Informe Consolidado de Solicitud de Aclaraciones, Rectificaciones y/o Ampliaciones Complementario al Estudio de Impacto Ambiental del Proyecto “Variantes de la Concesión Ruta 66 Camino de la Fruta”

Nombre del Titular : Dirección General de Concesiones de Obras Públicas del Ministerio de Obras Públicas
Nombre del Representante Legal : Claudio Alejandro Soto Cárdenas
Dirección : Merced 753, Santiago, Región Metropolitana

El presente Informe Consolidado de Solicitud de Aclaraciones, Rectificaciones o Ampliaciones al Estudio de Impacto Ambiental del proyecto “Variantes de la Concesión Ruta 66 Camino de la Fruta”, contiene las observaciones generadas en virtud de la revisión de la Adenda.

Figura 4. Polígonos de color verde claro pertenecientes al Empréstito Cahapoal (a) FID:45; b) FID: 44; c) FID: 46; d) FID: 35; e) FID: 36; y f) FID: 43) (Anexo 1.2 Kmz de Proyecto Actualizado y trazado Ruta 66 RCA 255).

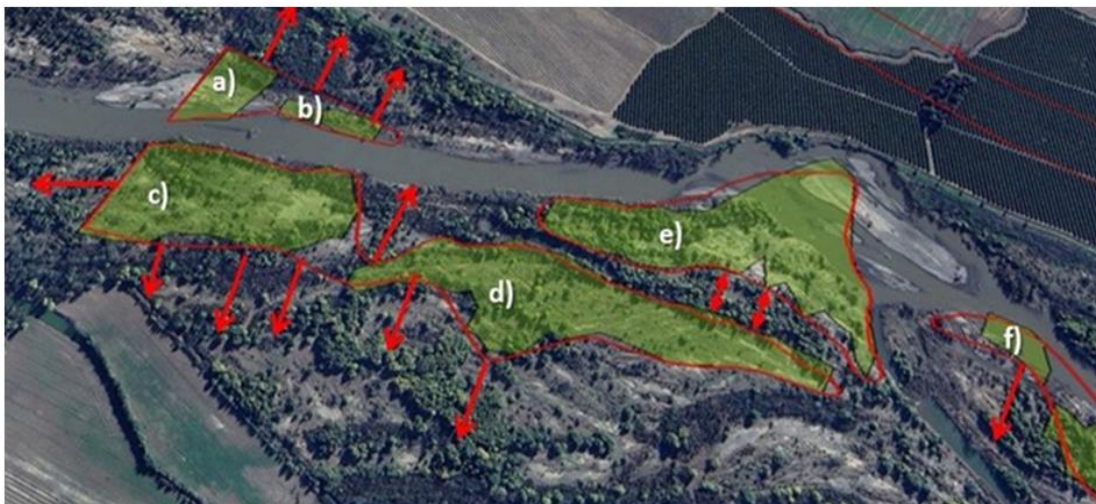
2.1. Referente a la respuesta a la pregunta 86 de la Adenda, se solicita al Titular aclarar o rectificar los límites del Área de Influencia (AI), en función de los límites naturales de las formaciones vegetacionales. En la Figura a continuación, se muestran los límites irregulares del AI, donde la línea de color rojo corresponde al AI definida por el Titular, y las flechas, del mismo color, indican la extensión del AI que debe considerar el Titular en función del criterio ya señalado.

Figura 5. Polígonos de color verde claro pertenecientes al Empréstito Cahapoal (a) FID: 36; b) FID: 35; c) FID: 43; d) FID: 40; e) FID: 42; f) FID: 39 y g) FID: 41) (Anexo 1.2 Kmz de Proyecto Actualizado y trazado Ruta 66 RCA 255).

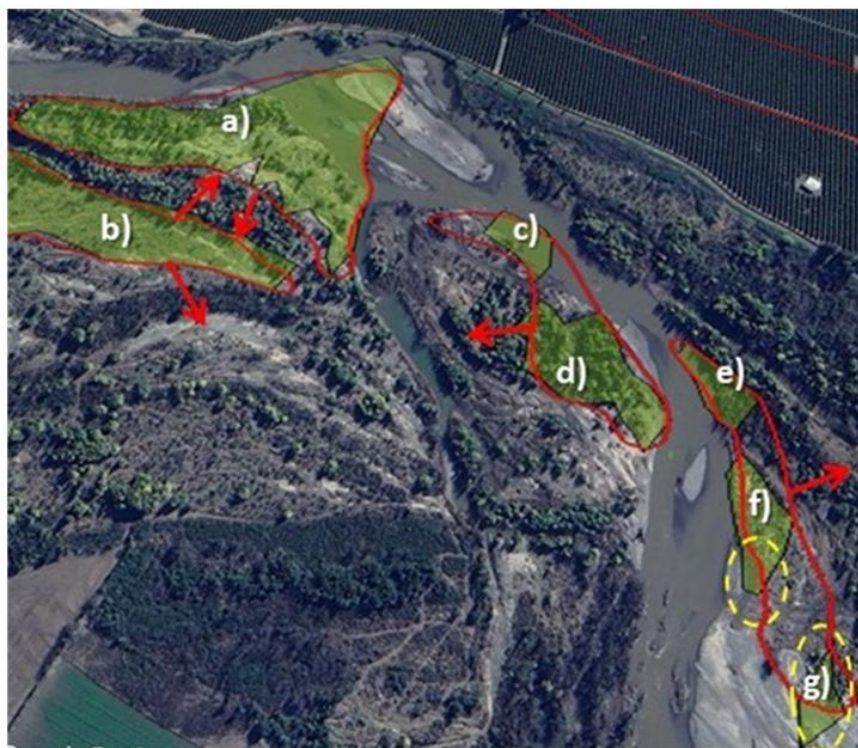
Misma situación se aprecia en las siguientes figuras, donde además se muestran polígonos que quedan fuera del AI, como es el caso de los polígonos f) y g), mostrados con un círculo segmentado de color amarillo.

Figura 7: Áreas de inundación para T = 5 años (área celeste) y T = 100 años (área roja) en el río Cachapoal.

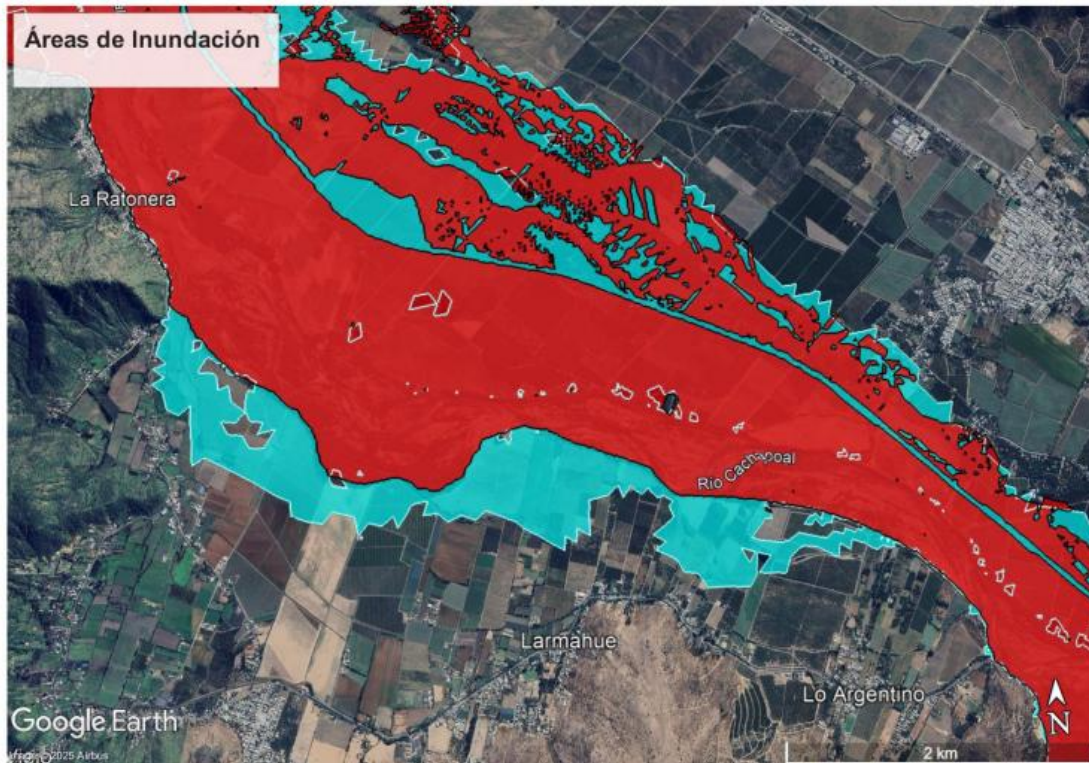
- 3.1. Referente a la respuesta de la pregunta 91 c) de la Adenda, en la que se solicita al Titular presentar el área de inundación del río Cachapoal para periodos de retorno de 5 y 100 años, se observa en el archivo KMZ adjunto en el Anexo 1.10 "Hidrografía y Obras del Proyecto" de la Adenda que, en el sector comprendido entre La Ratonera y Lo Argentino, el área de inundación asociada a la crecida con periodo de retorno de 5 años cubriría una extensión mayor que la correspondiente a la crecida centenaria, tal como se muestra en la imagen siguiente. En este sentido, se solicita al Titular aclarar dichos resultados.

Figura 8. a) Parches de Bosque nativo en el AI, donde se muestran 11 fragmentos; b) Seis parches, que es la forma correcta que debe ser presentada la información digital, la que ha sido corregida al fusionarse parches, debido a que forman una sola unidad.

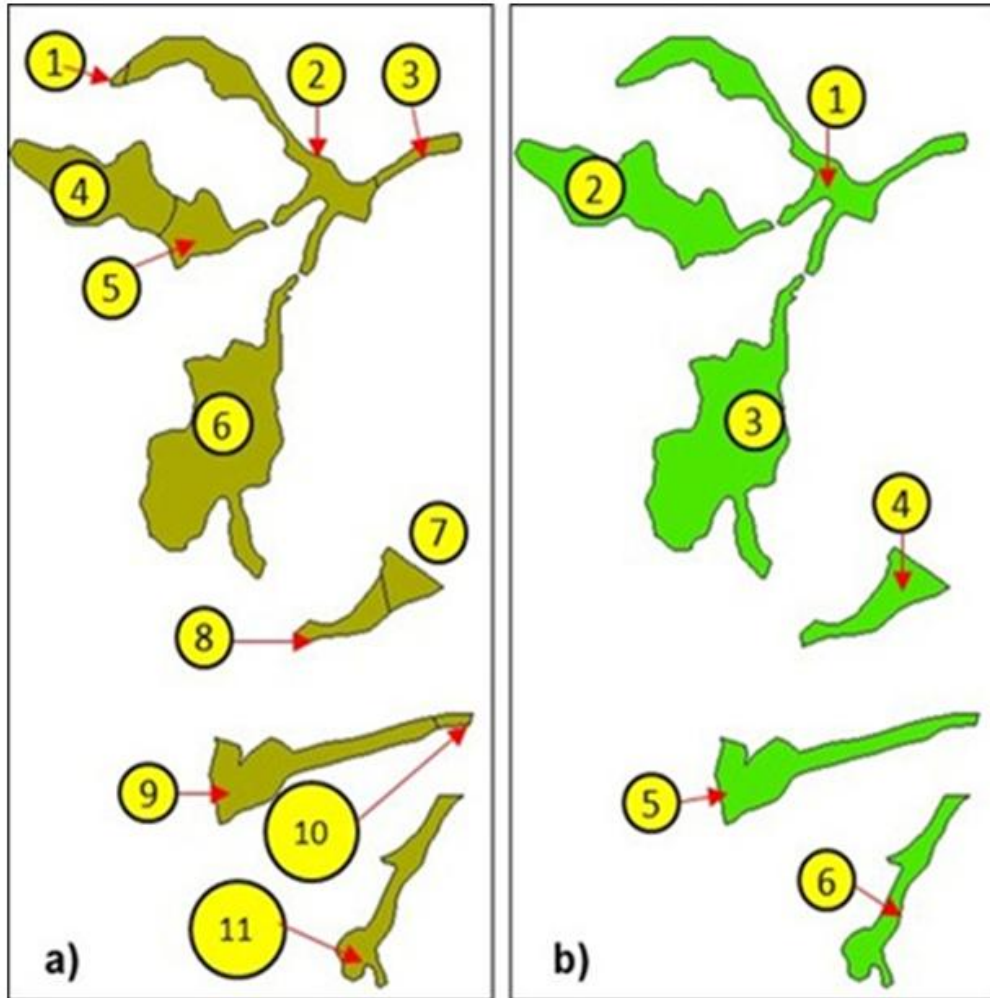
- a) En la Figura a continuación, se muestra un ejemplo de la clase "Bosque nativo" que se localiza en el AI, donde se muestra según la cartografía original (*Apéndice 2.2.2-1_Shape COT*) en la Figura a), 11 rodales o parches rodales de Bosque nativo, que en realidad corresponde solo a 6 fragmentos o parches como se muestra en la Figura b), que sería la forma correcta como debe ser presentada la información, lo que implica que se está sobreestimando el total de parches. Por lo tanto, la cartografía, para el análisis de fragmentación debe ser corregida.

Figura 9. a) y b) Rodales Bosque nativo (según COT), que son representados como un solo parche se acuerdo a la cartografía digital, debido a la representación de multipartes como una sola entidad; c) Nueve parches o rodales de BN,

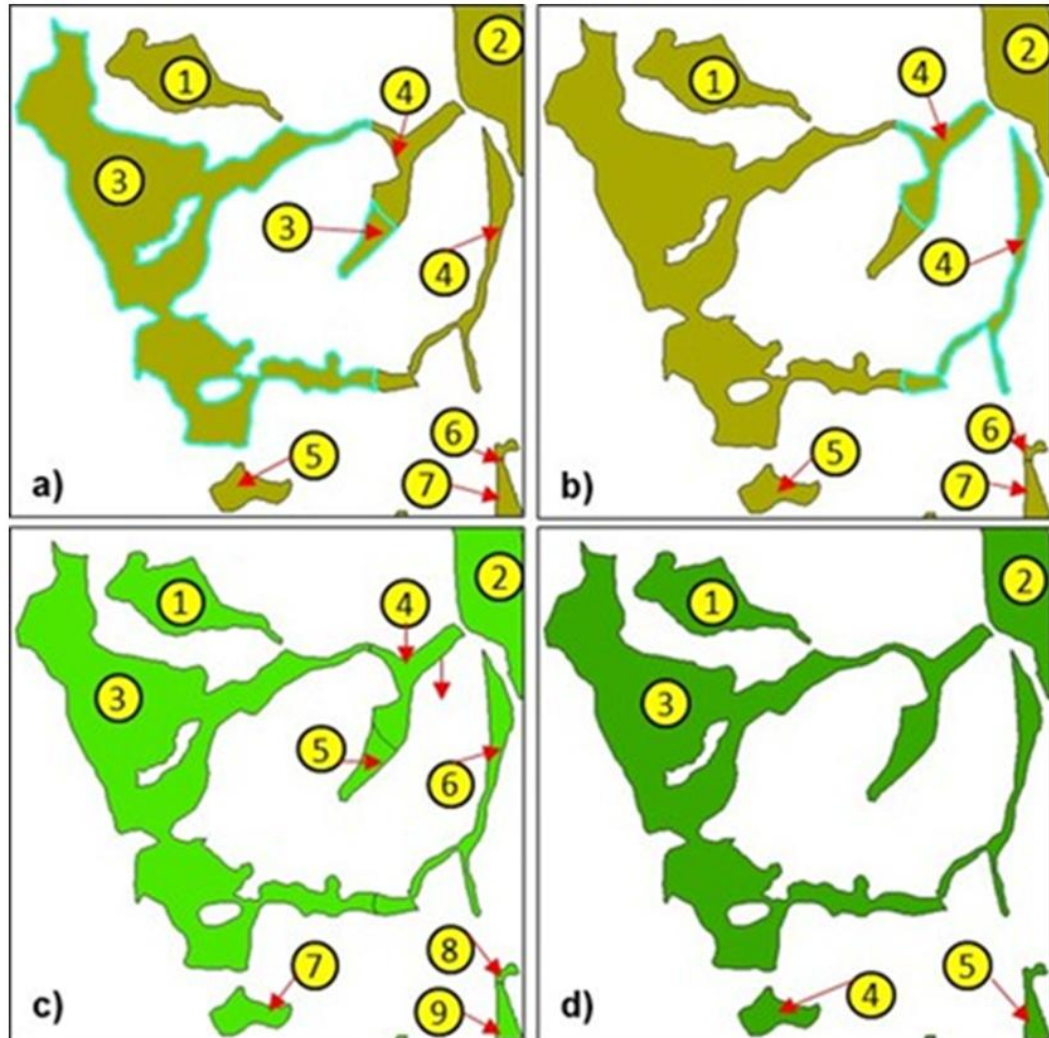
De acuerdo a lo anterior, se analizó y observó que respecto de la clase Uso de suelo "Bosque nativo" que se encuentra dentro del AI del proyecto, en el escenario sin y con proyecto, la cartografía presentada (*Apéndice 2.2.2-1_Shape COT*) tiene errores de estimación en la cuantificación de parches. Según la COT presentada por el Titular la clase Uso de Suelo "Bosque nativo", está compuesta por 163 rodales o parches de BN, en cambio, según la Tabla VI-3 solo habrían 46. Por otro lado, se cuantificó un total de 89 fragmentos o parches, después de una depuración y reevaluación de la cartografía digital (*shapefile*), existiendo diferencias significativas con el Titular por los siguientes motivos:

Figura 12. Contenido archivo kmz

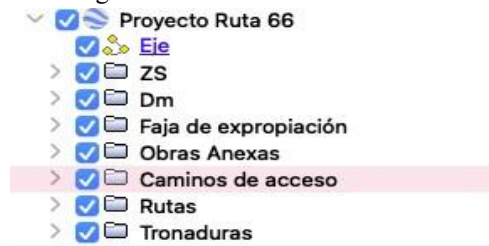
Por otra parte, se reitera al Titular que incorpore un archivo kmz donde se puedan visualizar las zonas de escarpe y sus respectivas superficies, ya que al revisar el Apéndice 4.1.4 del Anexo 4.1 de la Adenda, se incorpora información relacionada con las actividades emisoras del proyecto, más no se incorporan las superficies de escarpe.

Figura 13. Contenido archivo kmz

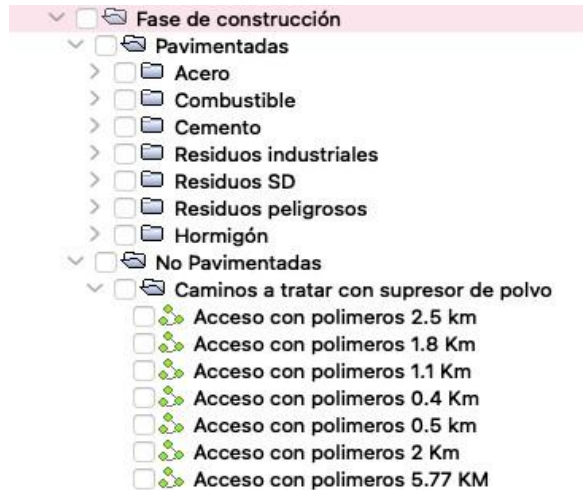
- e. Presentar el archivo kmz de las rutas del proyecto con detalle de aquellas rutas no pavimentadas y las rutas no pavimentadas a las que se les aplicará supresor de polvo, ya que el Apéndice 4.1.3 del Anexo 4.1 de la Adenda, sólo incorpora las rutas con supresor de polvo.

Figura 14. Tramos de caminos no conectados

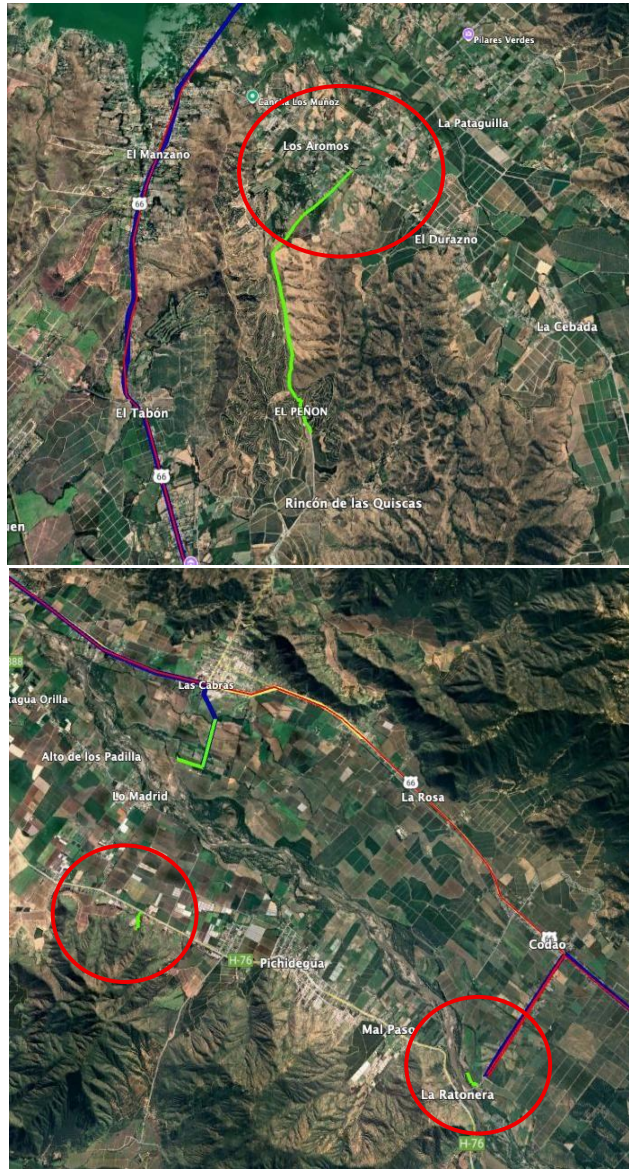
- f. Se indica al Titular que todas las rutas trazadas para el proyecto en todas sus fases deben estar conectadas, por lo que se solicita presentar las rutas de tal manera. Por otra parte, se indica que, al revisar el Apéndice 4.1.3 del Anexo 4.1 de la Adenda, se visualizan tramos de caminos no conectados como se presenta a continuación.
